Referencia: Expediente: LAV0033-00-2016

AUTORIDAD NACIONAL DE LICENCIAS AMBIENTALES
- ANLA –
RESOLUCIÓN N° **001351**
(05 JUL. 2024)

“Por la cual se modifica la Licencia Ambiental otorgada mediante Resolución 1326 de 5 de agosto de 2020 y se toman otras determinaciones”

Figura 46 Zonificación ambiental de la modificación de la licencia ambiental del proyecto UPME 01 de 2013 (Subestación Norte 500 KV y Líneas de Transmisión Norte - Tequendama 500 KV y Norte Sogamoso 500 kV) – como primer refuerzo de red 500 KV del Área Oriental

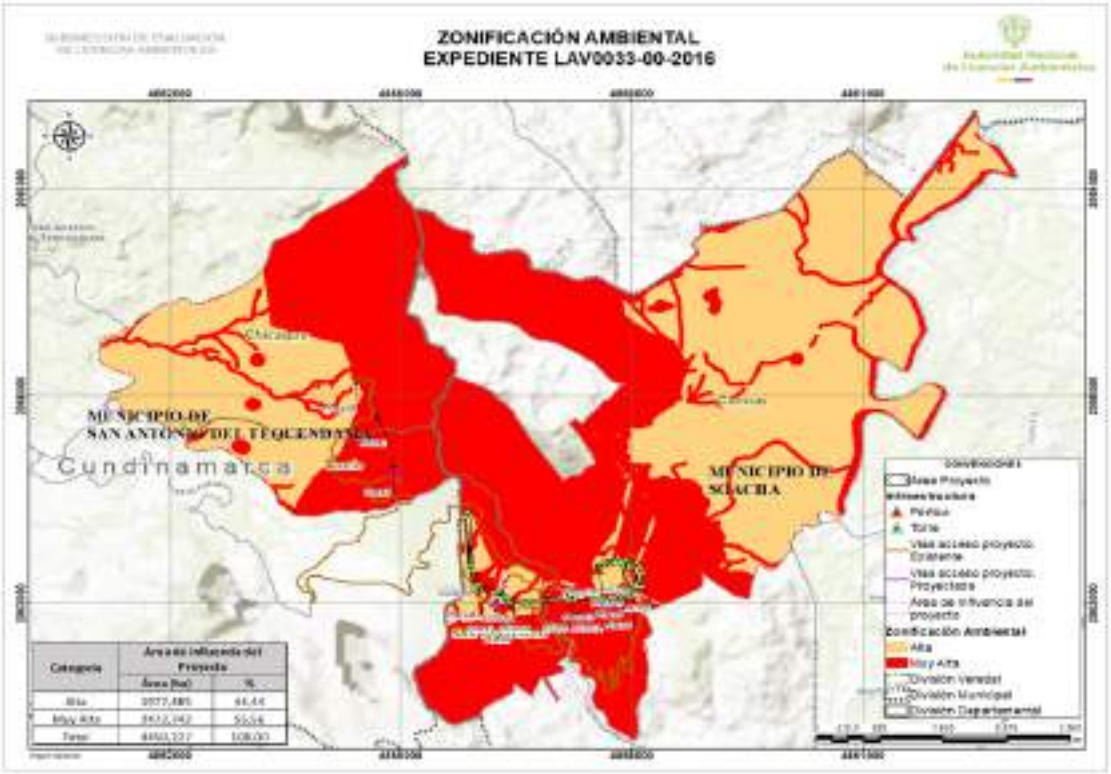
El Equipo Evaluador Ambiental de la ANLA, considera adecuada la Zonificación Ambiental tanto en los criterios evaluados como en los resultados obtenidos, ya que, a partir de las variables analizadas, esta zonificación refleja la sensibilidad del territorio para todos los medios conforme lo evidenciado durante la visita de evaluación ambiental realizada por esta autoridad. En este sentido, los aspectos de interés ambiental identificados permitieron delimitar aquellas áreas que presentan mayor amenaza, buscando con esto establecer un ordenamiento territorial que permita el uso sostenible de los recursos naturales y la protección del medio ambiente. De esta manera, la zonificación ambiental establecida, garantiza el bienestar de la población local y preserva el equilibrio ecológico del área de influencia establecida para la presente modificación.

Tipo de obra	***Soporte gráfico revisión Equipo Evaluador Ambiental de la ANLA***	***Consideraciones Equipo Evaluador Ambiental de la ANLA***
*Acceso a plaza 1N**

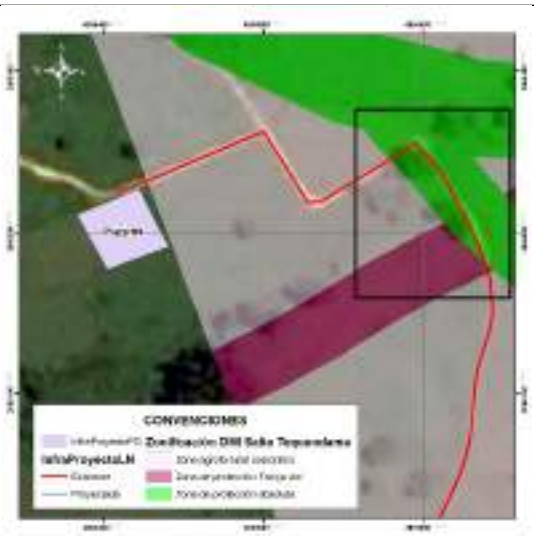
*Se valida que el acceso es existente y por tanto no requiere aprovechamiento forestal. No obstante, frente a las acciones de mantenimiento propuestas, se identifica que parte del área del acceso se ubica en zona de protección absoluta, por tanto* ***NO es procedente autorizar las actividades de rocería*** *en el tramo que se ubica en esta zona.*
*Acceso a plaza 2** *Plaza 2* *(Se indica acceso peatonal desde Vía Tipo 1 hasta sitio de plaza)*

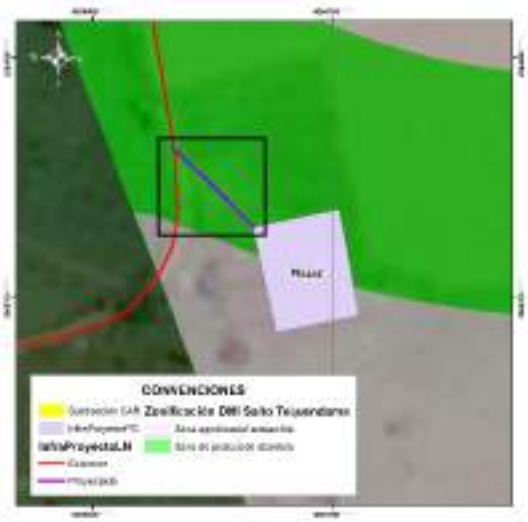
*Se valida que el acceso específico hasta la plaza de tendido no es existente. Para la plaza de tendido y acceso no se encuentra sustracción de reserva autorizada por parte de la CAR. Adicionalmente, parte de la plaza y el acceso se ubica en zona de protección absoluta, donde se establece como uso prohibido la ejecución de rocería. Por lo anterior* ***NO es procedente autorizar la infraestructura de la plaza y del acceso al no tener sustracción aprobada y al no ser permitidas las actividades de rocería****.*

Tipo de obra	***Soporte gráfico revisión Equipo Evaluador Ambiental de la ANLA***	***Consideraciones Equipo Evaluador Ambiental de la ANLA***
*Acceso a plaza 3** *Plaza 3 (Se indica acceso peatonal desde carreteable existente hasta sitio de plaza)*

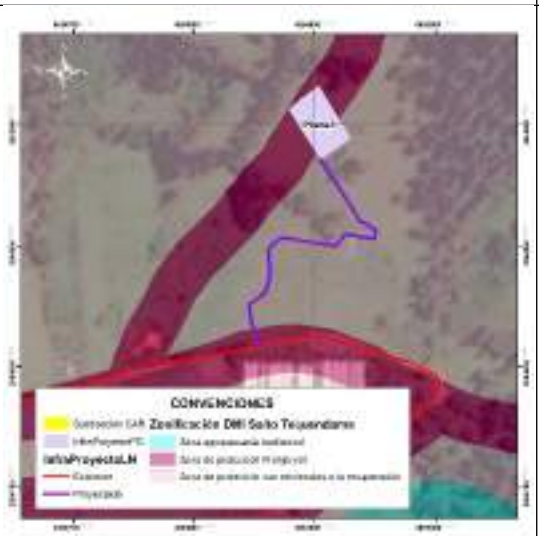
*Se valida que el acceso específico hasta la plaza de tendido no es existente. Para la plaza de tendido y el acceso no se encuentra sustracción de reserva autorizada por parte de la CAR. Igualmente, no realizó la solicitud de permiso de aprovechamiento forestal. Por lo anterior* ***NO es procedente autorizar la infraestructura de la plaza y del acceso al no tener sustracción aprobada.***
Acceso a sitio de torre 301N (Se indica como acceso peatonal) *Sitio de torre ST301N*		*Se valida que para la sección del acceso de llegada a la torre se relaciona como acceso existente a un sendero o camino, en cobertura de pastos limpios. Se identifica que no se requiere permiso de aprovechamiento y tampoco se tienen restricciones para ingreso con semovientes puesto que no se encuentra dentro del DMI Sector Salto de Tequendama y Cerro Manjui.*

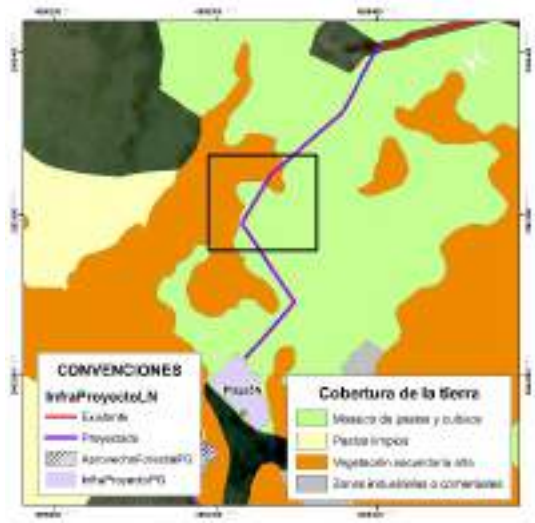
*Comparando la ubicación del acceso con la cartografía base se identifica que el acceso no se asocia a ningún camino o sendero existente, dándose contradicción con la tabla presentada por la Sociedad pero coherencia con la capa InfraProyectoLN, donde se indica que el acceso es proyectado. Se valida que este acceso atraviesa en su recorrido zonas de vegetación secundaria alta, sobre las cuales la Sociedad **NO podrá adelantar actividades de tala** puesto que no realizó la solicitud de permiso (Recuadros negros).*

Tipo de obra	***Soporte gráfico revisión Equipo Evaluador Ambiental de la ANLA***	***Consideraciones Equipo Evaluador Ambiental de la ANLA***
Acceso a plaza 8 *(Reportada como acceso peatonal en documento y en capa InfraProyectoLN como acceso existente)*** *Plaza de tendido 8*

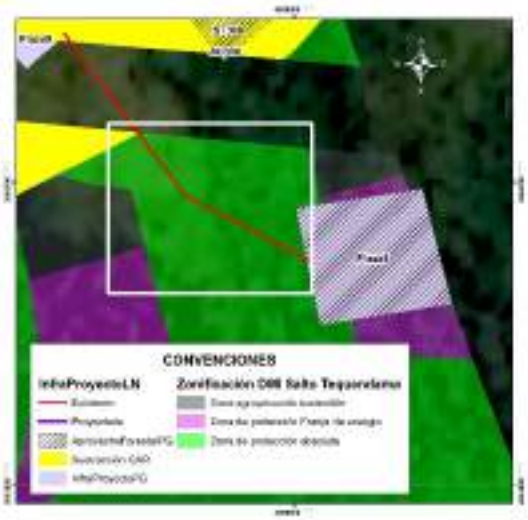
*Se valida que el acceso específico hasta la plaza de tendido no es existente. Para la plaza de tendido y el acceso no se encuentra sustracción de reserva autorizada por parte de la CAR puesto que la Sociedad no hace su solicitud. Adicionalmente, parte de la plaza y el acceso se ubica en zona de protección absoluta, donde se establece como uso prohibido la ejecución de rocería. Por lo anterior* ***NO es procedente autorizar la infraestructura de la plaza y del acceso al no tener sustracción aprobada y al no ser permitidas las actividades de rocería.***
*Acceso a plaza 9*** *(Reportada como acceso peatonal en documento y en capa InfraProyectoLN como acceso existente)* *Plaza de tendido 9*

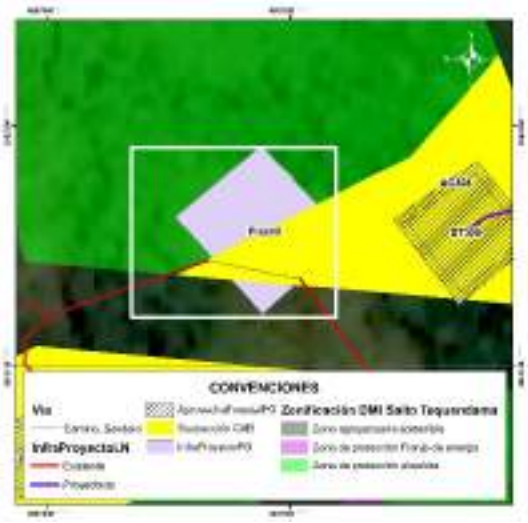
*Se valida que acceso específico hasta plaza de tendido se reporta como camino o sendero, el cual se ubica a 350 m de vía tipo 6 sin pavimentar. Para plaza de tendido y acceso no se encuentra sustracción de reserva autorizada por parte de la CAR puesto que la Sociedad no hace su solicitud. Adicionalmente, parte de la plaza y el acceso se ubica en zona de protección absoluta, donde se establece como uso prohibido la ejecución de rocería. Por lo anterior* ***NO es procedente autorizar la infraestructura de la plaza y del acceso al no tener sustracción aprobada y al no ser permitidas las actividades de rocería.***

Tipo de obra	***Soporte gráfico revisión Equipo Evaluador Ambiental de la ANLA***	***Consideraciones Equipo Evaluador Ambiental de la ANLA***
*Acceso a plaza 10 (vía tipo 6 sin pavimentar)** *Plaza de tendido 10*

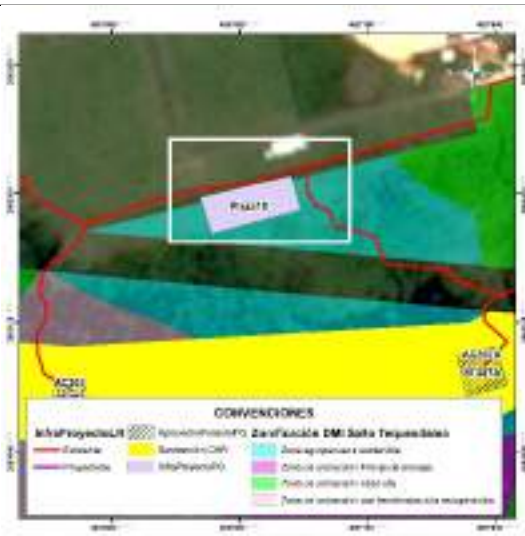
*Se valida que el acceso específico hasta la plaza de tendido se reporta como vía tipo 6, sin embargo se plantea adecuación con rocería, aspecto que es inconsistente con la definición de la vía existente. La plaza de tendido se ubica en una “zona agropecuaria sostenible” del DIM Salto del Tequendama y Cerro Manjui, para la cual la Sociedad no solicitó sustracción de reserva ante la CAR. Por lo anterior* ***NO es procedente autorizar la infraestructura de la plaza y del acceso al no tener sustracción de reserva.***
*Acceso a plazas de tendido 11A (camino o sendero desde vía tipo 2) y 11B** *Plazas de tendido 11A y 11B*

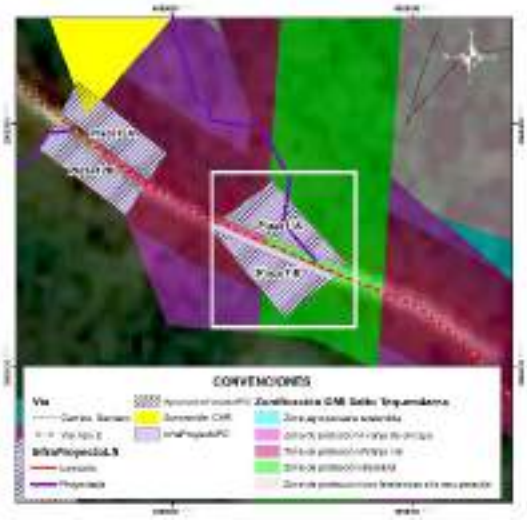
*En el documento se relaciona como acceso el Acc-06, sin embargo, en la capa InfraProyectoLN se identifica que el acceso asociado es el Acc-309.* *Se valida que acceso específico hasta plaza de tendido 11A se relaciona como camino o sendero, para el cual se plantearía adecuación con rocería la cual se establece dentro de la zonificación del DMI Sector Salto del Tequendama y Cerro Manjui como actividad prohibida en zona de protección absoluta. Para plazas de tendido y acceso no se encuentra sustracción de reserva autorizada por parte de la CAR puesto que la Sociedad no hace su solicitud.* *Por lo anterior* ***NO es procedente autorizar la infraestructura de las plazas y del acceso al no tener sustracción de reserva.***

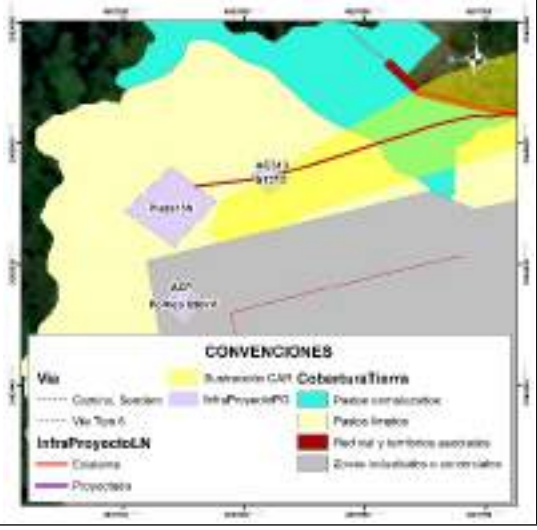
*Se identifica que el acceso, la plaza de tendido y la torre se ubica en unidades de pastizales. El trazado del acceso se ubica sobre las zonas sustraídas, razón por la cual se considera aceptable este acceso siempre y cuando* ***NO*** *se realicen actividades de aprovechamiento forestal, puesto que este permiso no se solicitó.*

Tipo de obra	***Soporte gráfico revisión Equipo Evaluador Ambiental de la ANLA***	***Consideraciones Equipo Evaluador Ambiental de la ANLA***
*Acceso a plaza (vía tipo 5)** *Plaza de tendido 14*

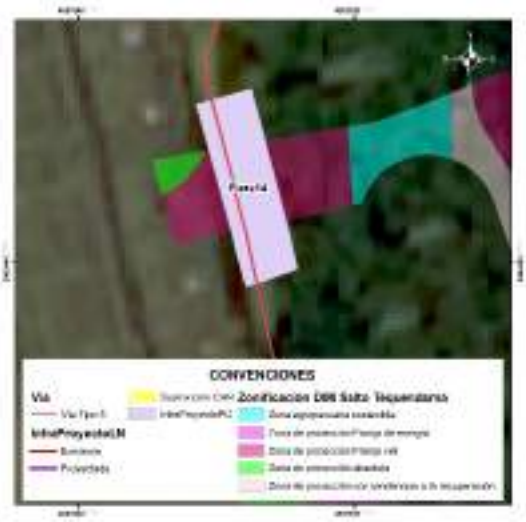
*Se valida que la parte central de la plaza de tendido se encuentra en DMI para la cual la Sociedad no realizó solicitud de sustracción y por tanto no tiene autorización por parte de la CAR. En este sentido,* ***NO es procedente autorizar la infraestructura de la plaza de tendido 14.***
*Accesos a sitios de torre ST303N y ST304** *Sitios de torre ST303N y ST304*

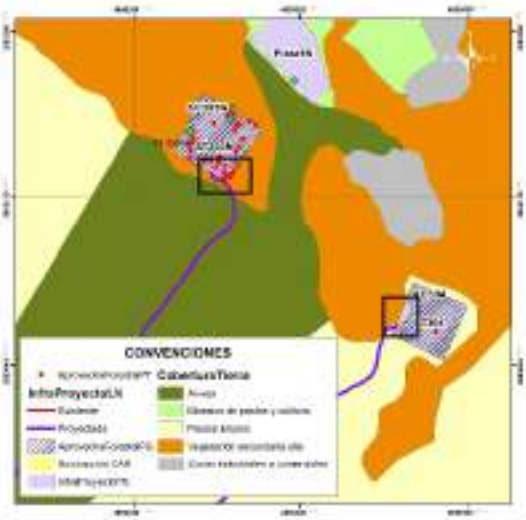
*Comparando la ubicación de los accesos con la cartografía base se identifica que no se asocian a ningún camino o sendero existente, quedando identificada una contradicción con la tabla presentada por la Sociedad pero coherencia con la capa InfraProyectoLN donde se indica que el acceso es proyectado. Se valida que estos accesos se ubican en su mayoría en cultivos de arveja y en pastos limpios, no siendo necesario ejecutar actividades de aprovechamiento forestal para estos tramos.* *Para el caso del acceso al ST303N y una parte del ST304, se identifica cruce con parches de vegetación secundaria alta (ver recuadros negros) para los cuales la Sociedad* ***NO podrá adelantar actividades de tala*** *puesto que no realizó la solicitud de permiso.*

Tipo de obra	***Soporte gráfico revisión Equipo Evaluador Ambiental de la ANLA***	***Consideraciones Equipo Evaluador Ambiental de la ANLA***
*Acceso a ST305N** *Sitio de torre ST305N*

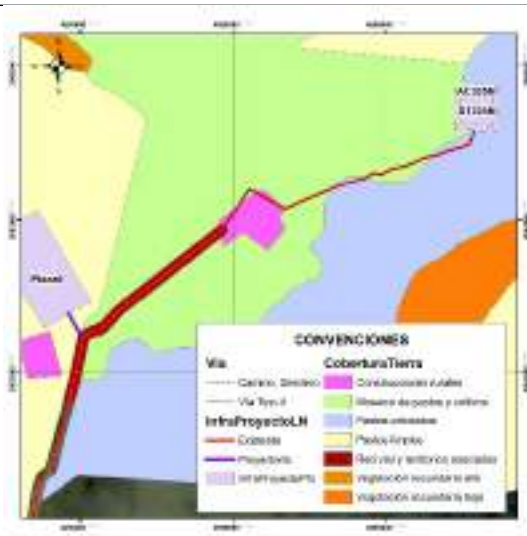
*Revisando con la cartografía base se identifica que el acceso no es existente sino que se relaciona con la existencia de un camino o sendero que atraviesa unidades de mosaico de pastos y cultivos, pastos arbolados y construcciones rurales (ubicadas a 110 m del sitio de torre). Teniendo en cuenta que la Sociedad no solicita permiso de aprovechamiento forestal, en este acceso y en la torre **NO podrá adelantar actividades de tala** de ningún individuo que pueda encontrarse de manera aislada (pastos arbolados).*
*Acceso a ST306 (Se menciona en documento y en cartografía base como acceso peatonal)**

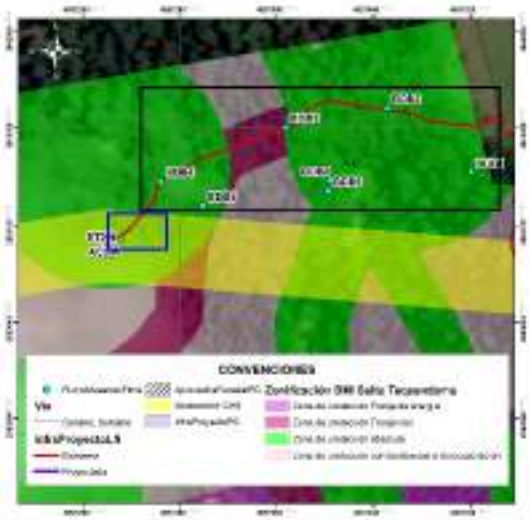
*Durante la visita de evaluación se validó que no existe camino o sendero reportado en cartobase y que la condición de la vegetación es de tipo denso, lo cual es consistente con la cobertura registrada (Bosque denso). Adicionalmente, se identifica que en el área trazada para el acceso, existen individuos de especies en veda, los cuales no están siendo incluidos en solicitud de aprovechamiento forestal (ver cuadro azul).* ***Individuo fustal ubicado en tramo de llegada del acceso (No solicitado en aprovechamiento forestal) Coordenadas 4º34´12´´N, 74º17´15´´ W.*** *De igual manera, en el tramo del acceso la Sociedad registra a las parcelas BDB4, BDB3 y BDB2 (Ver cuadros negros), en las cuales reporta 100 individuos fustales, de estos 23 obedecen a la especie Cyathea sp. y 35 a la*

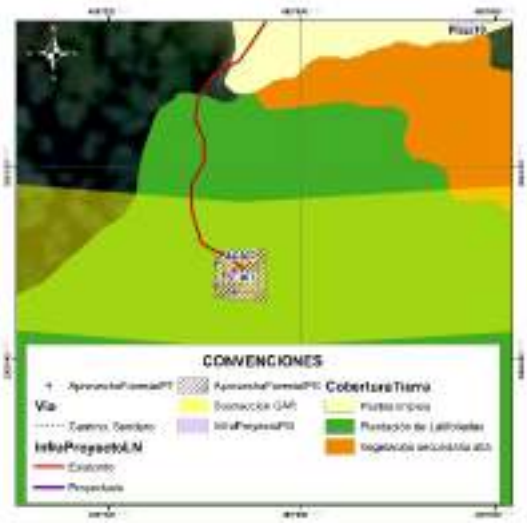
*Durante la visita de evaluación se validó que no existe camino o sendero reportado en cartobase y que la condición de la vegetación se asocia a plantaciones de latifoliadas con vegetación arbórea densa producto de la recuperación del área con presencia de especies en veda. Resultado de ello, la Sociedad para el sitio de torre (relacionado en cobertura plantación de latifoliadas) solicita permiso de aprovechamiento forestal para seis (6) individuos de Quercus humboldtii (especie en veda nacional), no obstante, para el acceso omite la solicitud de permiso de aprovechamiento forestal no siendo procedente la autorización de intervención en acceso.* *Sumado a esto, en parte del acceso no se encuentra sustracción de reserva autorizada por parte de la CAR puesto que la Sociedad no hace*

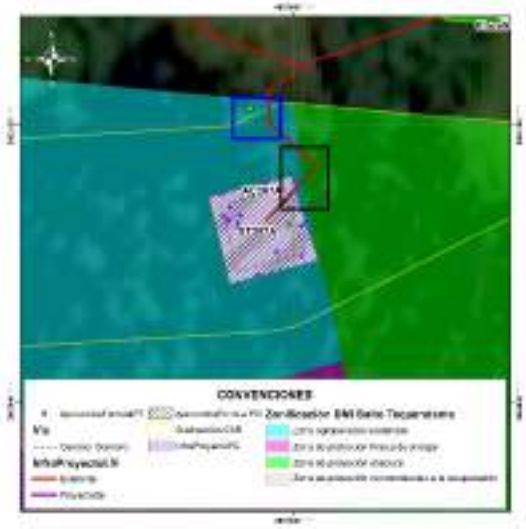
*Durante la visita de evaluación se validó que no existe camino o sendero reportado en cartobase y que la condición de la vegetación se asocia a plantaciones de latifoliadas con vegetación arbórea densa producto de la recuperación del área con presencia de especies pioneras. Resultado de ello, la Sociedad para el sitio de torre (relacionado en la misma cobertura) solicita permiso de aprovechamiento forestal para 16 individuos fustales, no obstante, para el acceso omite la solicitud de permiso de aprovechamiento forestal no siendo procedente la autorización de intervención en acceso. Adicionalmente, en la visita de evaluación se identificó que en el área trazada para el acceso, existen individuos fustales, los cuales no están siendo incluidos en solicitud de aprovechamiento forestal (ver cuadro azul).* *Sumado a esto, en parte del acceso no se encuentra sustracción de reserva autorizada por parte de la CAR puesto que la Sociedad no hace su solicitud para los accesos y adicionalmente, parte del acceso se ubica en zona de protección absoluta, donde se establece como uso prohibido la ejecución de rocería (ver cuadro negro). Por lo anterior* ***NO es procedente autorizar el acceso al no tener sustracción aprobada, no haber solicitado permiso de aprovechamiento forestal y no***

Tipo de obra	***Soporte gráfico revisión Equipo Evaluador Ambiental de la ANLA***	***Consideraciones Equipo Evaluador Ambiental de la ANLA***
		ser permitidas las actividades de rocería.
Acceso a ST308 *(Acceso mencionado como proyectado en capa InfraProyectoLN y como sendero/ camino en cartobase)**

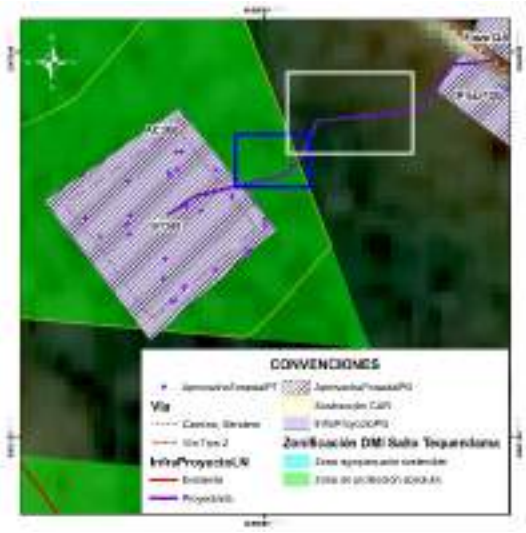
*Durante la visita de evaluación se validó que no existe camino o sendero reportado en cartobase y que la condición de la vegetación se asocia vegetación secundaria alta. Resultado de ello, la Sociedad para el sitio de torre (relacionado en la misma cobertura) solicita permiso de aprovechamiento forestal para 36 individuos fustales, no obstante, para el acceso omite la solicitud de permiso de aprovechamiento forestal no siendo procedente la autorización de intervención en acceso. Adicionalmente, en la visita de evaluación se identificó que en el área trazada para el acceso, existen individuos fustales, los cuales no están siendo incluidos en solicitud de aprovechamiento forestal (ver cuadro azul).* *Sumado a esto, en área por fuera del DMI (ver recuadro blanco) tampoco se solicita permiso de aprovechamiento aun cuando la cobertura es vegetación secundaria alta. Por lo anterior* ***NO es procedente autorizar el acceso al no haber solicitado permiso de aprovechamiento forestal para su intervención.***

Tipo de obra	***Soporte gráfico revisión Equipo Evaluador Ambiental de la ANLA***	***Consideraciones Equipo Evaluador Ambiental de la ANLA***
Acceso a ST309 *(Acceso mencionado como proyectado en capa InfraProyectoLN y como sendero/ camino en cartobase)**

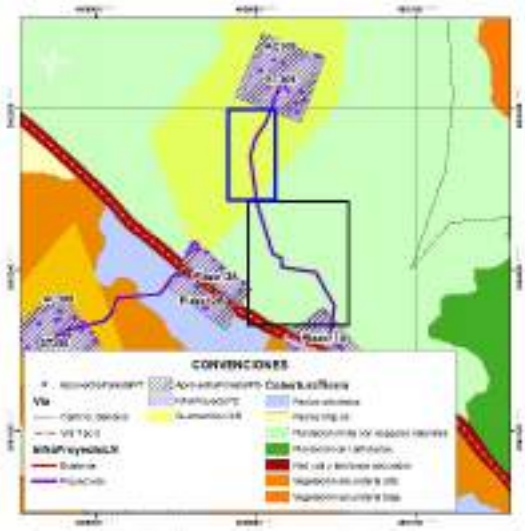
*Durante la visita de evaluación se validó que no existe camino o sendero reportado en cartobase y que la condición de la vegetación se asocia a la cobertura de plantación mixta con espacios naturales. Resultado de ello, la Sociedad para el sitio de torre (relacionado en la misma cobertura) solicita permiso de aprovechamiento forestal para 17 individuos fustales, no obstante, para el acceso omite la solicitud de permiso de aprovechamiento forestal no siendo procedente la autorización de intervención en acceso ni dentro del área sustraída (Recuadro azul) ni por fuera de esta.* *Sumado a esto, en parte del acceso no se encuentra sustracción de reserva autorizada por parte de la CAR puesto que la Sociedad no hace su solicitud para los accesos y adicionalmente, parte del acceso se ubica en zona de protección absoluta, donde se establece como uso prohibido la ejecución de rocería (ver cuadro negro). Por lo anterior* ***NO es procedente autorizar el acceso al no tener sustracción aprobada, no haber solicitado permiso de aprovechamiento forestal y no ser permitidas las actividades de rocería.***

Tipo de obra	***Soporte gráfico revisión Equipo Evaluador Ambiental de la ANLA***	***Consideraciones Equipo Evaluador Ambiental de la ANLA***
*Acceso a sitios de torre ST310 y ST311 (Acceso mencionado como existente en capa InfraProyectoLN y como sendero/ camino en cartobase)**

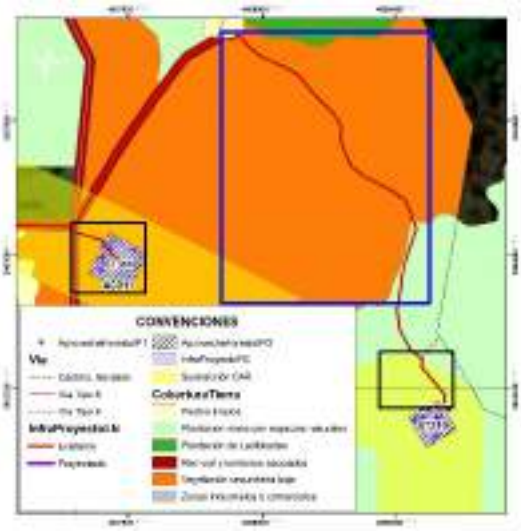
*Durante la visita de evaluación se validó que para los accesos a ST310 y ST311 que no existe camino o sendero reportado en cartobase y que la condición es de vegetación secundaria baja y plantación mixta con espacios naturales para una parte del acceso a ST310. Resultado de ello, la Sociedad para los sitios de torre (relacionados en las mismas coberturas) solicita permiso de aprovechamiento forestal para 9 individuos fustales de especies pioneras (ST311) y 11 individuos fustales en ST310, no obstante, para el acceso a estos sitios de torre omite la solicitud de permiso de aprovechamiento forestal no siendo procedente la autorización de intervención en acceso ni dentro del área sustraída (Recuadros negros) ni por fuera de esta (Recuadro azul).* *Sumado a esto, en parte del acceso a ST310 no se encuentra sustracción de reserva autorizada (en zona de protección con tendencias a la recuperación) por parte de la CAR puesto que la Sociedad no hace su solicitud para los accesos. Por lo anterior* ***NO es procedente autorizar el acceso al no tener sustracción aprobada y no haber solicitado permiso de aprovechamiento forestal.***

Tipo de obra	***Soporte gráfico revisión Equipo Evaluador Ambiental de la ANLA***	***Consideraciones Equipo Evaluador Ambiental de la ANLA***
*Acceso a ST312 (Acceso mencionado como proyectado en capa InfraProyectoLN)***

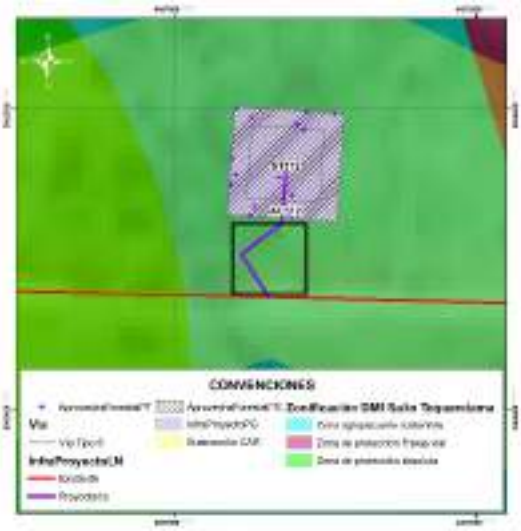
*Durante la visita de evaluación se validó que no existe camino o sendero reportado en cartobase y que la condición de la vegetación es de tipo denso, asociada a plantaciones mixtas con espacios naturales producto de la regeneración natural. Resultado de ello, la Sociedad para el sitio de torre (relacionado en la misma cobertura) solicita permiso de aprovechamiento forestal para 14 individuos fustales, no obstante, para el acceso omite la solicitud de permiso de aprovechamiento forestal no siendo procedente la autorización de intervención en acceso.* *Adicionalmente, se identifica que en el área trazada para el acceso, existen individuos fustales, los cuales no están siendo incluidos en solicitud de aprovechamiento forestal (ver cuadro negro).* ***Individuo fustal ubicado en tramo de inicio del acceso (No solicitado en aprovechamiento forestal) Coordenadas 4,574545 N, 78,281554 W.*** *Por lo anterior* ***NO es procedente autorizar el acceso al no tener solicitado permiso de aprovechamiento forestal.***
